GRUNNMYND 2. HÆÐAR m.k.v 1:100

<p>VEKTOR -hönnun og ráðgjöf - Nýbýlavegi 6, 200 Kópavogi.</p>		<p>Ráðharrur Oddsson byggingafræðingur Kl. 270261-5158 sími: 554-6650 fax: 554-6669.</p>		<p>ERLUÁS 19, HAFNARFIRÐI GRUNNMYND 2. HÆÐAR</p>	
Teikn. nr.	Tilvisun á teikningu	Br.	Dags.	Hannað	Teiknað
Samþykkt				RO	SM
Dagsetning	Verk nr.	Mælikvarði	Teikn. nr.		
09.07.'01	A-01-07-26	1:100	A-03

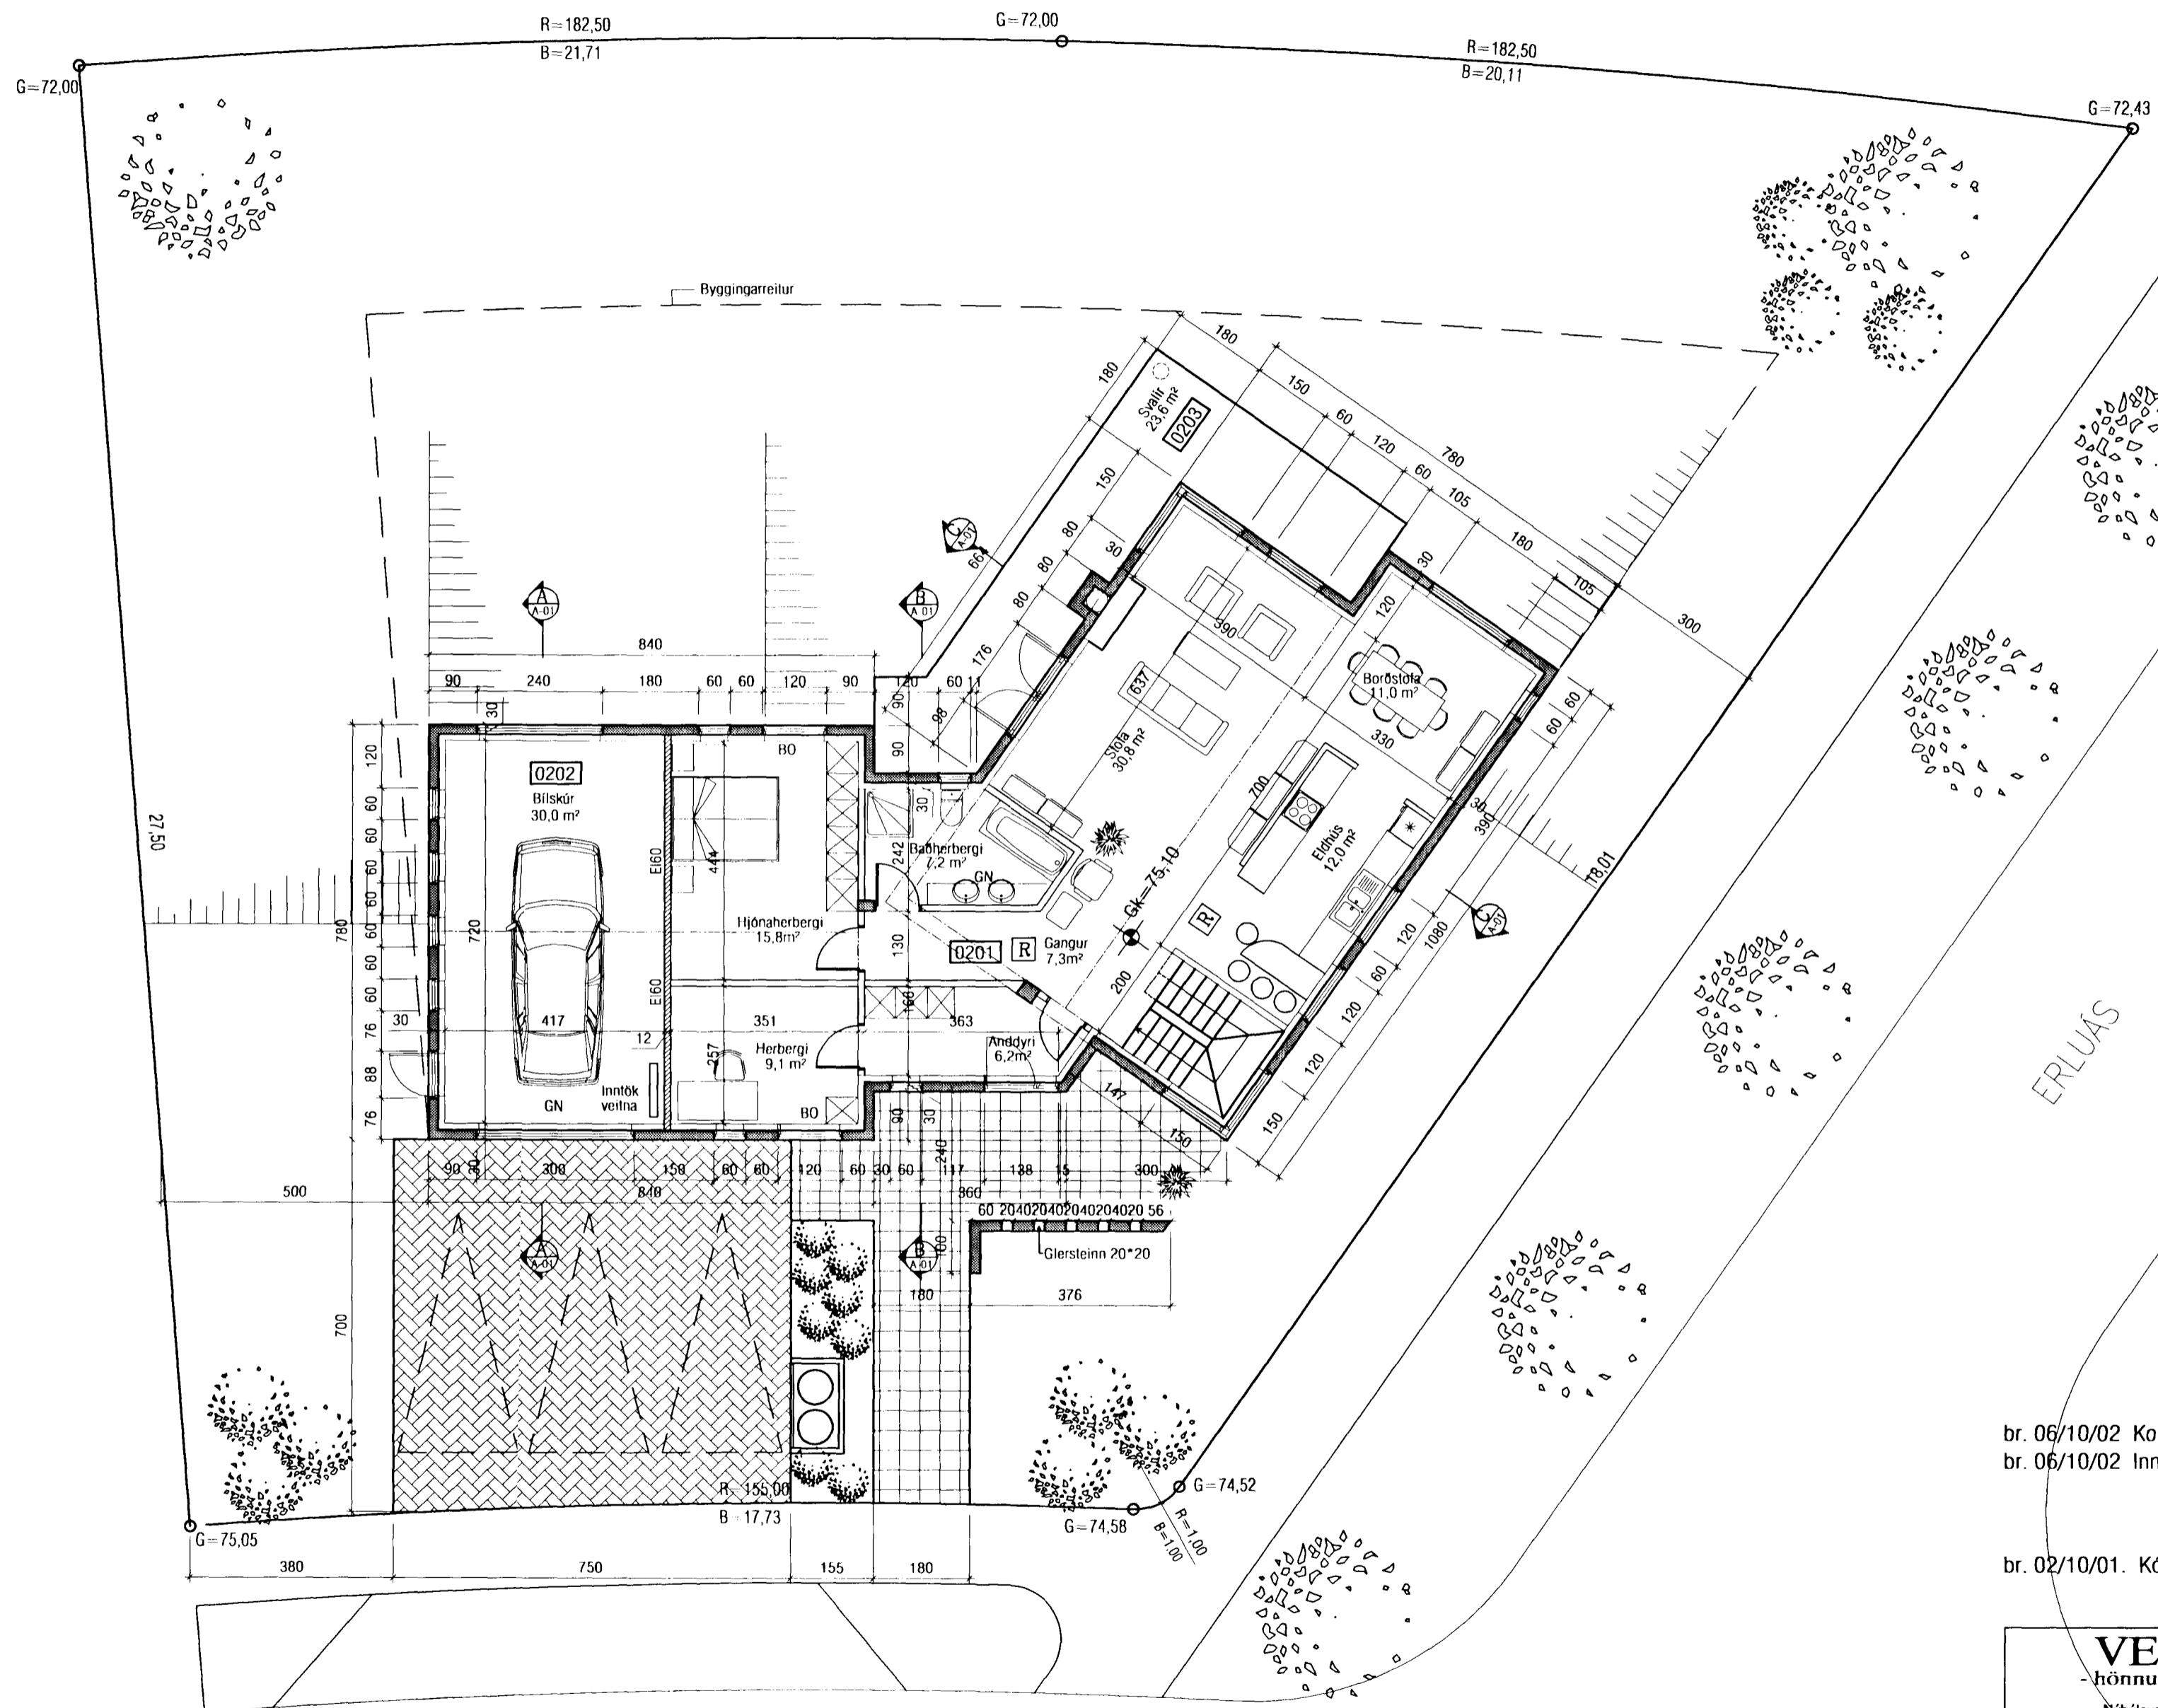
- br. 06/10/02 Komið fyrir skólvegg fyrir framan anddyri.
- br. 06/10/02 Innra skipulagi breytt: Hjónaherb. stækkað og gangur að bílskúr felldur út
- br. 02/10/01. Kótar gólfplatna hækkaðir um 20 sm og salarhæð 2. hæðar lækkuð um 20 sm.
